勘察设计一般变更记录单

项目名称	三明融侨观邸					
建设单位	三明融侨置业有限公司					
勘察或设计单位	厦门上城建筑设计有限公司					
变更原因及依据	根据现场实际测量发现，部分位置存在施工的误差、根据现场实际情况所做的过程变更等原因需对原住宅、商业、地下室局部做设计调整以满足要求。					
变更内容说明	1#楼：1、玻璃门 MLC3326b 所在的墙体向 1-C 轴移动 0.85m，大堂侧边局部墙体往内移 0.10m，1-11 轴处消火栓所在的墙体向外加厚 0.10m。 2#楼：大堂侧边墙体向 2-7 轴移动 0.10m，2-10 轴处消火栓所在的墙体加厚 0.10m。 3#楼：3-10 轴处消火栓所在的墙体向外加厚 0.10m。 5#楼：5-11 轴处消火栓所在的墙体向外加厚 0.10m。 1#、2#、3#、5#、7#楼屋面：电梯机房的防火门和室外钢梯调整至右侧。 8#楼：8-B~8-D 轴交 8-1~8-3 周处补充人防出地面楼梯，平时预制盖板封堵；柴油发电机房排风井墙体及百叶位置调整；开闭所局部增加砖墙（原开闭所空间变化为覆土空间）。 9#楼：首层 9-C 轴处砖墙往 9-B 轴平移 2.40m；9a-1 轴处局部砖墙地下室非机动车位出入口移动 0.10m 11#楼：一层 11-D 轴处玻璃门 MQ3834b 往外平移 0.10m，玻璃门 MQ5434b 往外平移 0.20m；二层 11-D 轴处玻璃窗 MQ3837 往外平移 0.10m，玻璃窗 MQ5416b 往外平移 0.20m；三层 11-B 轴处玻璃门 MQ5430b 往下平移 0.10m，扶梯南侧的上空区域封板，物业用房功能标注有误，实际为小区公共电梯厅。 12#楼：12A-1 轴处局部墙体及玻璃门窗往外移 0.13m；2B-1 轴处局部墙体及玻璃门窗往外移 0.10m。					
更改专业 (在□打√)	建筑专业 是□ 否□	结构专业 是□ 否□	给排水专业 是□ 否□	电气专业 是□ 否□	暖通专业 是□ 否□	勘察专业 是□ 否□
专业负责人 签字

工程名称	三明融侨观邸				子项名称	1#、2#、3#、5#楼	专业	建施	审定	审核	工程负责人	专业负责人	专业负责人助理
更改原因	根据实测和建设单位要求修改				校对	李永成	更改人	李永成	设计变更	发起专业	备注

11#楼 二层局部平面图 1:100

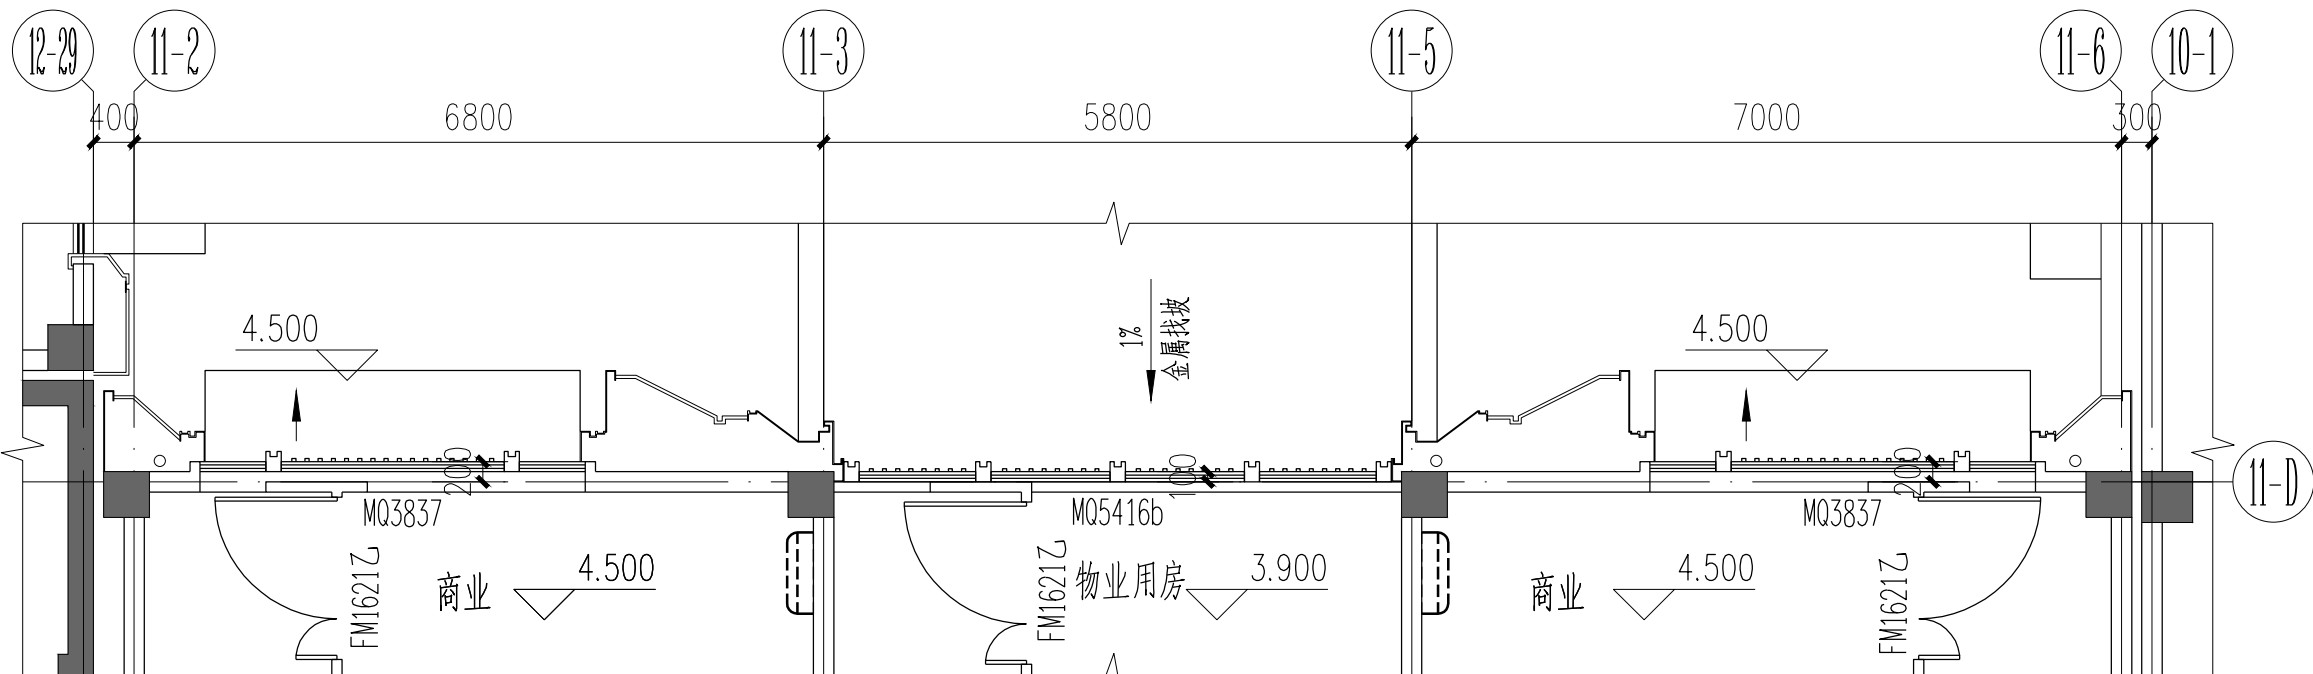
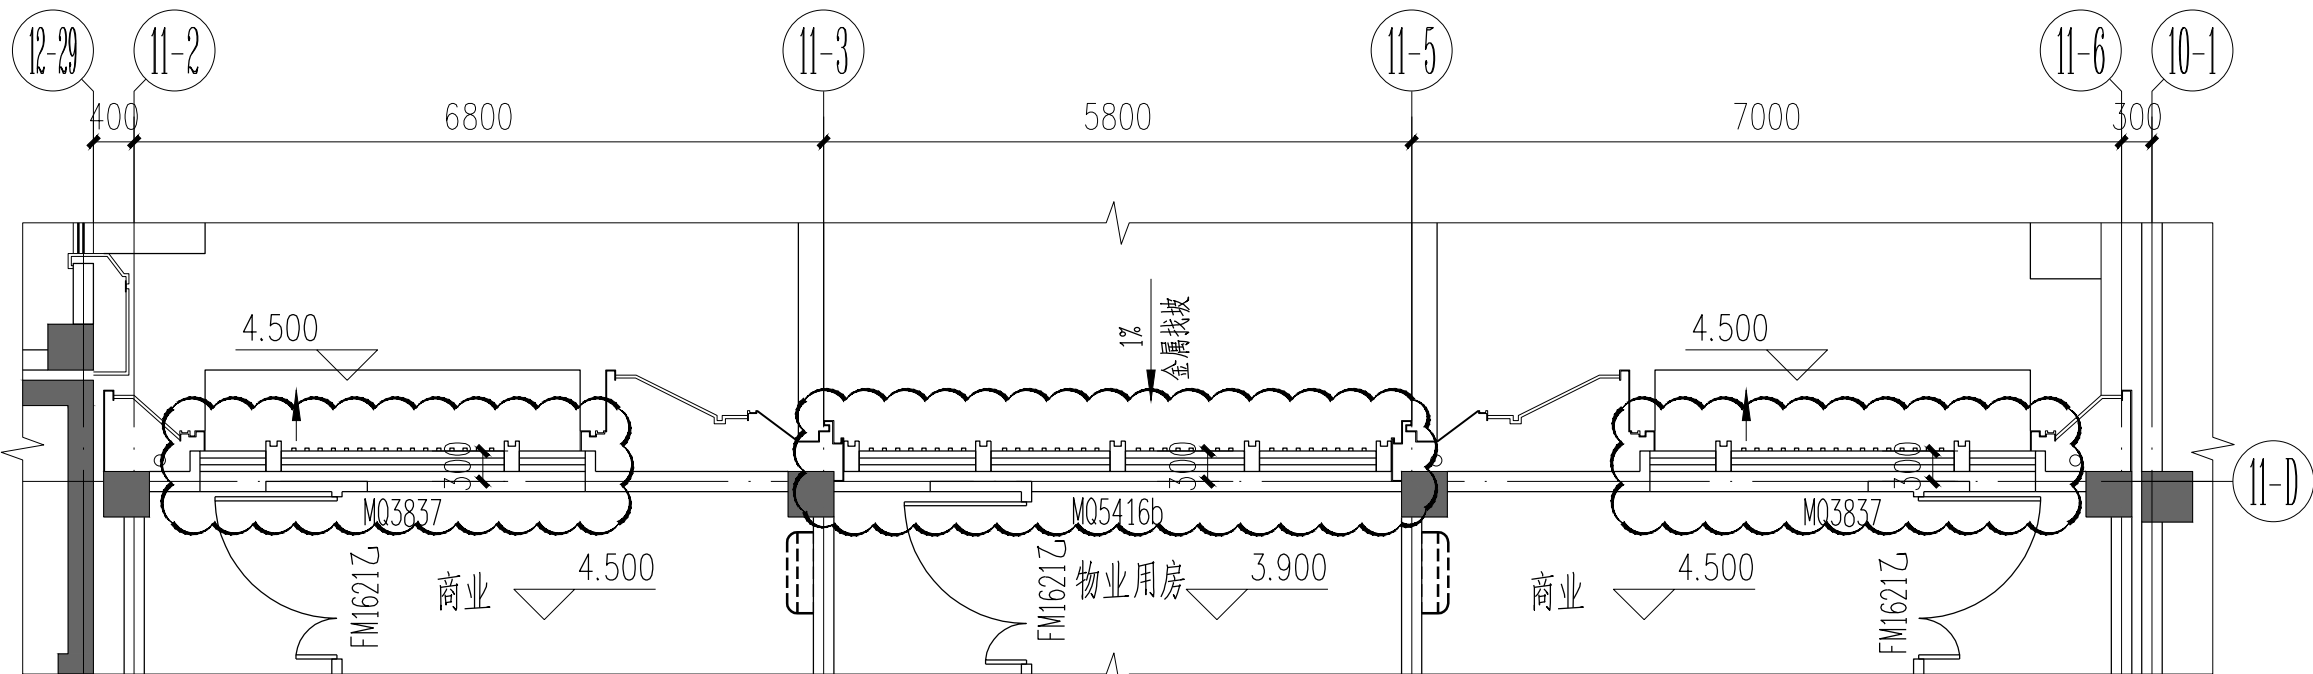
8、11#楼二层平面图中，11-D轴处玻璃窗M03837往外平移0.10m，玻璃窗M05416b往外平移0.20m，详下图云线圈注所示。

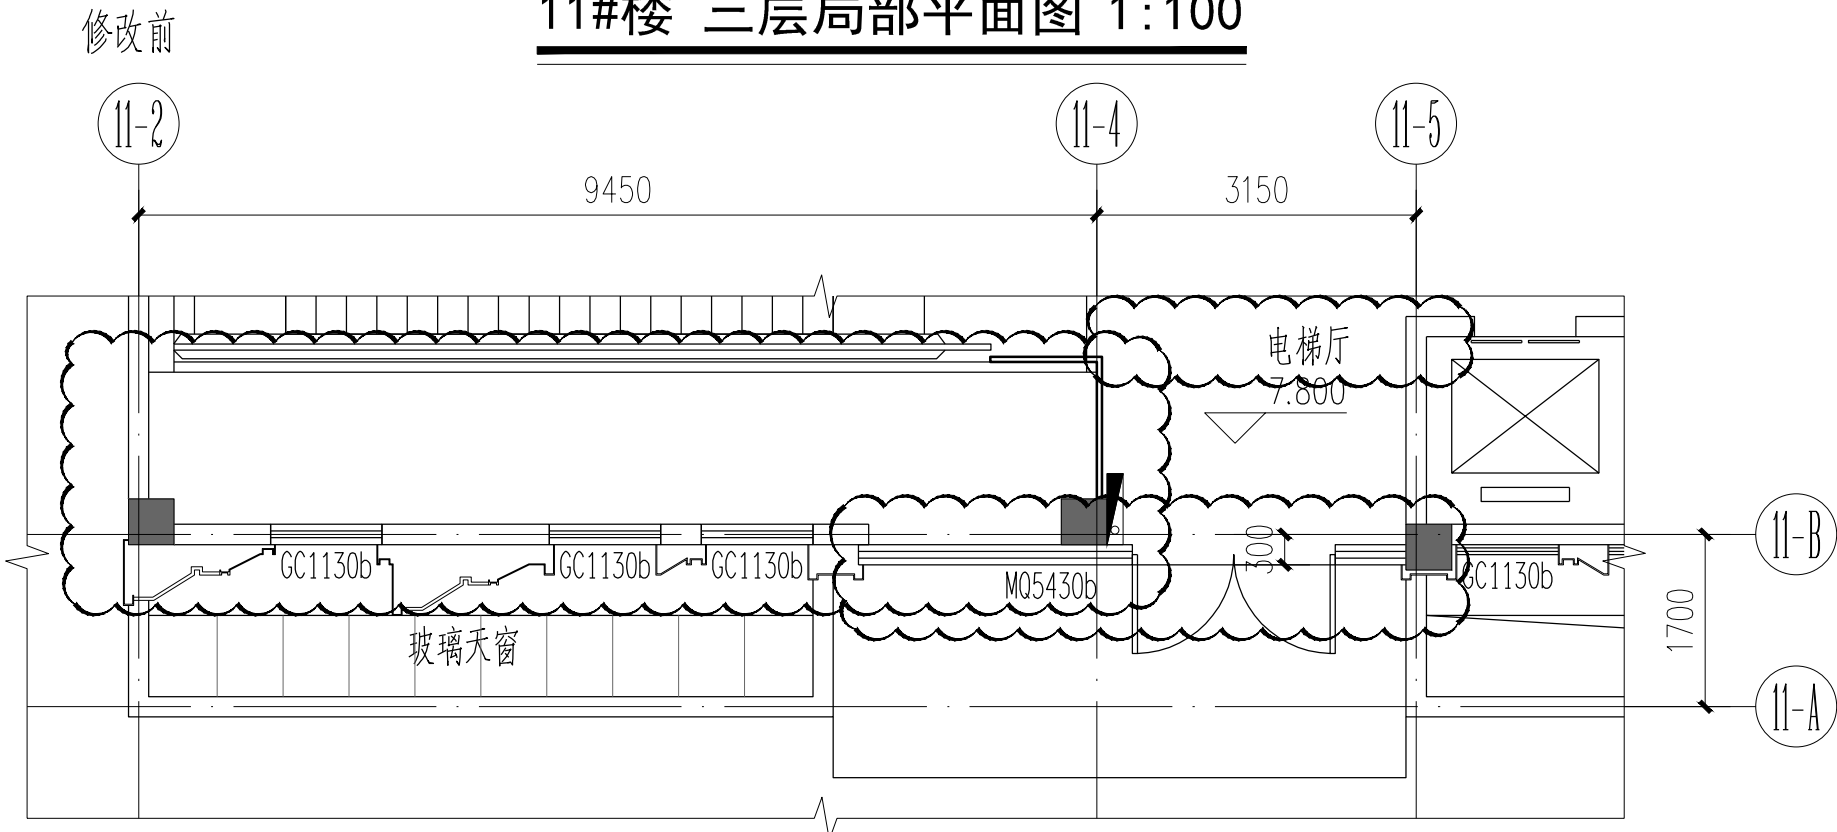
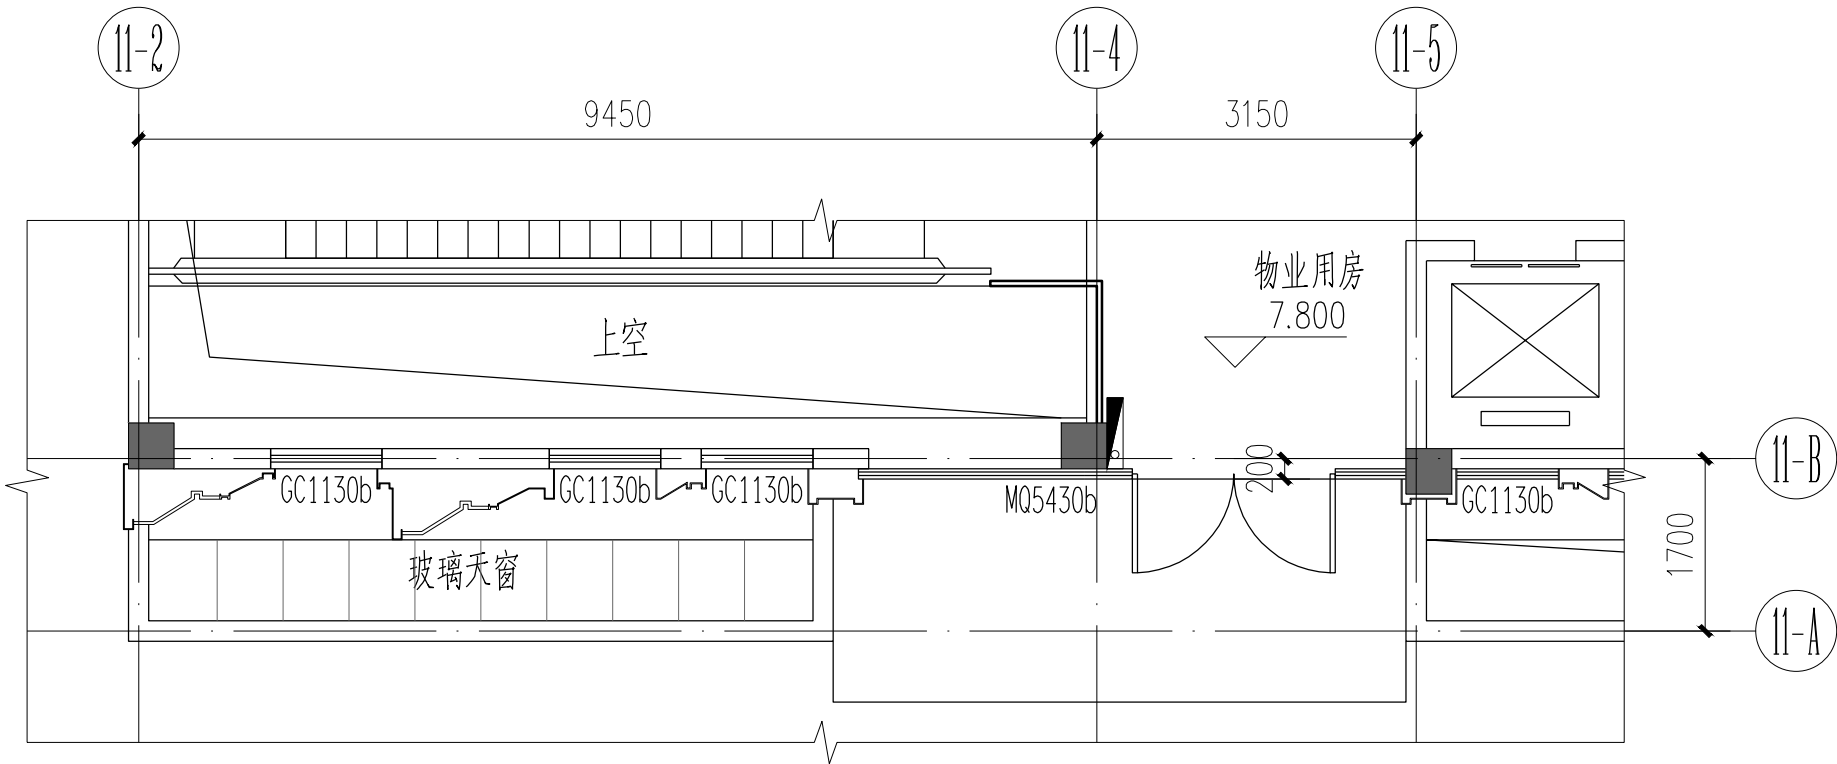
9、11#楼三层平面图中，11-B轴处玻璃门MQ5430b往下平移0.10m，扶梯南侧的上空区域封板；物业用房功能标注有误，实际为小区公共电梯厅，详下图云线圈注所示。

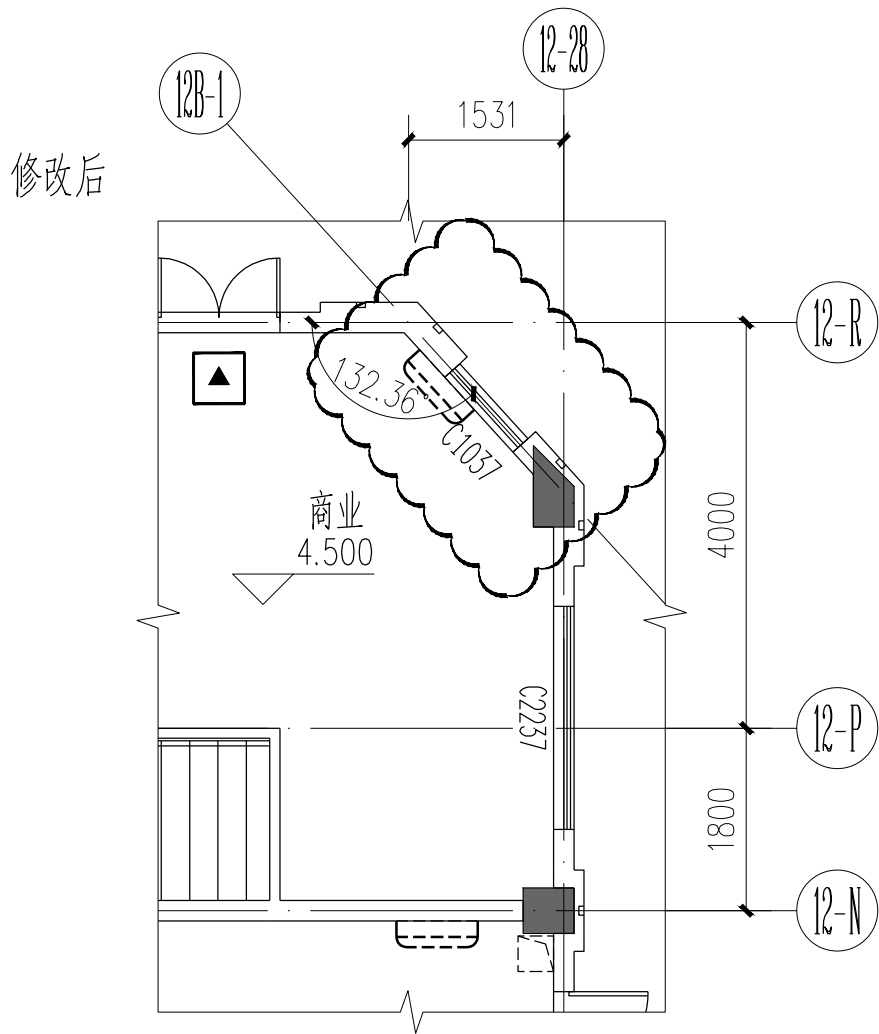
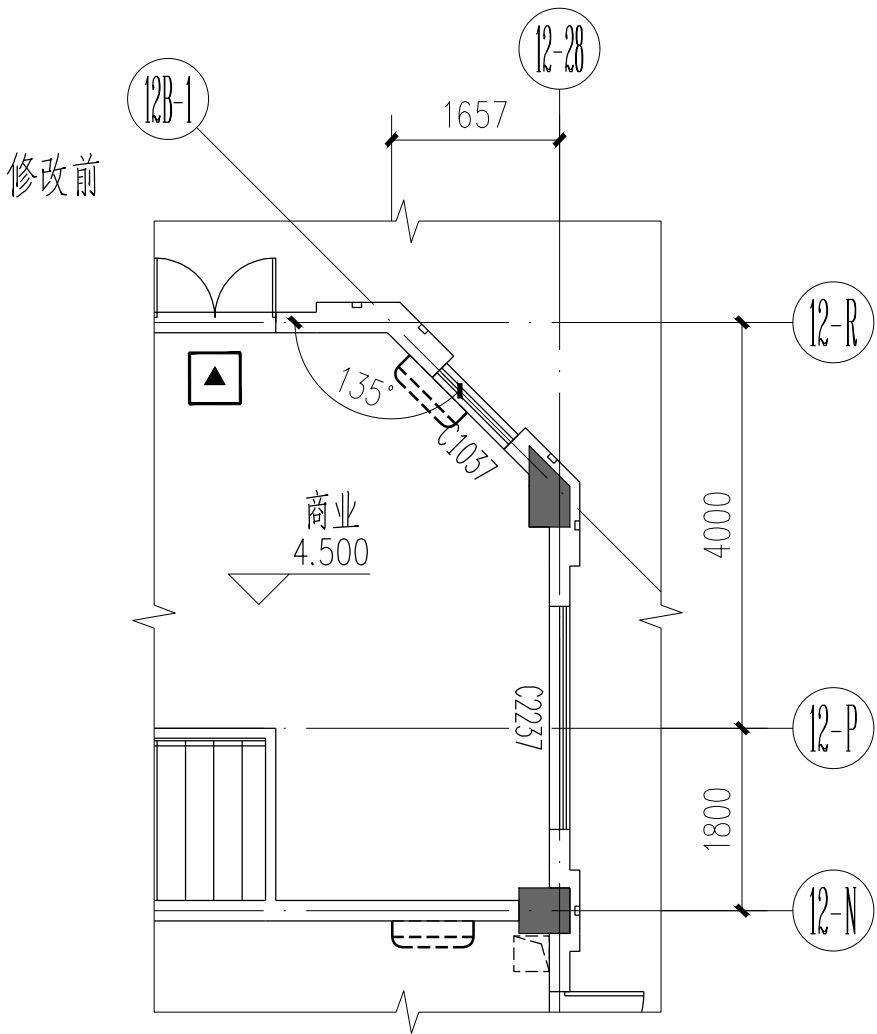
10、12#楼二层平面图中，12B-1轴处墙体和玻璃门窗往外移0.10m，详下图云线圈注所示。

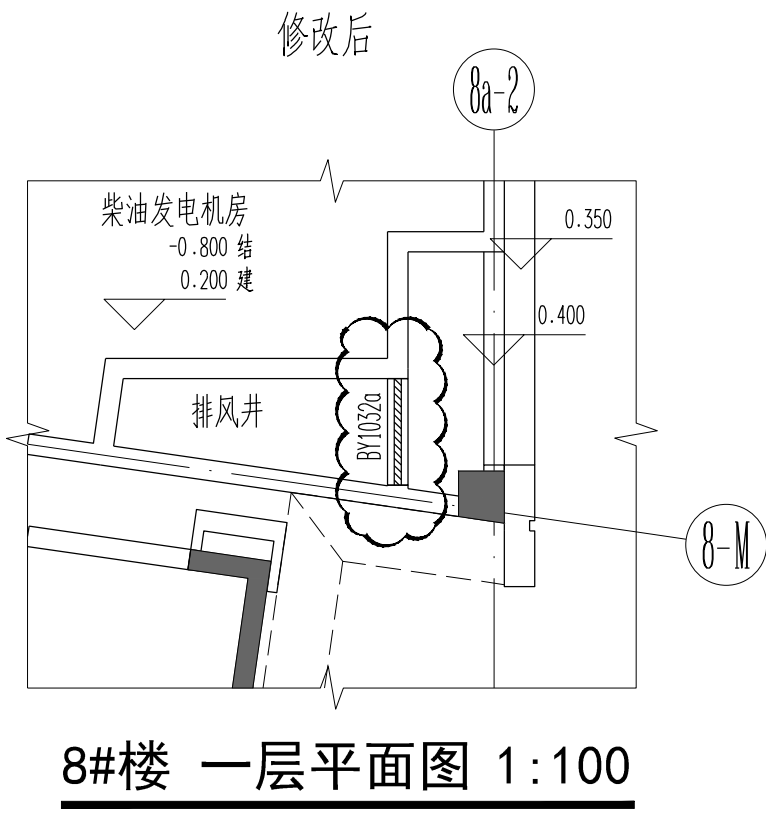
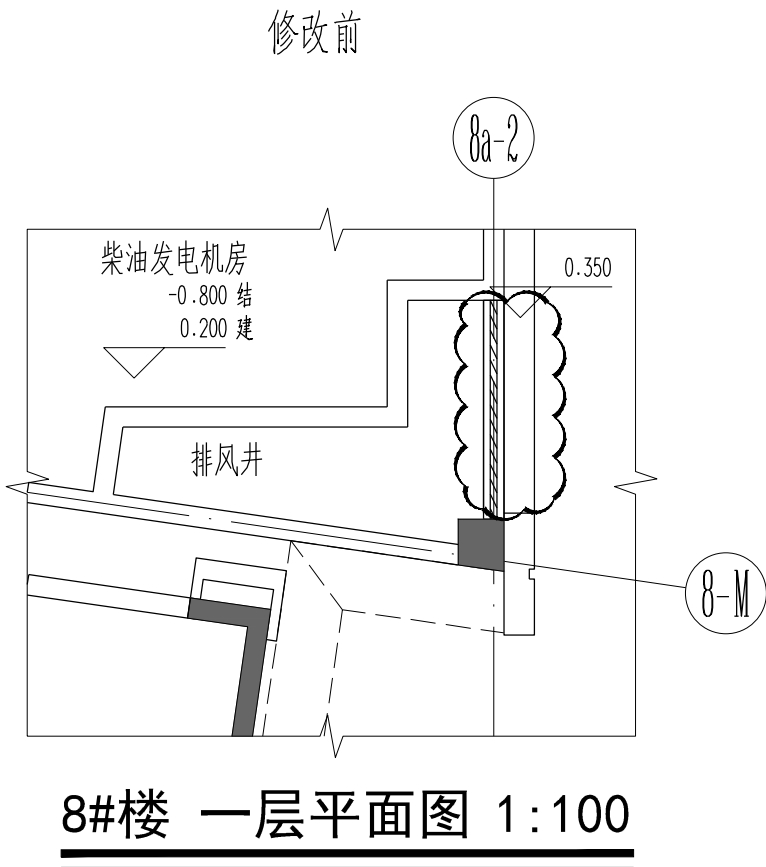
12、8#柴油发电机房排风井墙体及百叶位置调整，详下图云线圈注所示。

11、12#楼一层平面图中，12A-1轴处墙体和玻璃门窗往外移0.13m，详下图云线圈注所示。
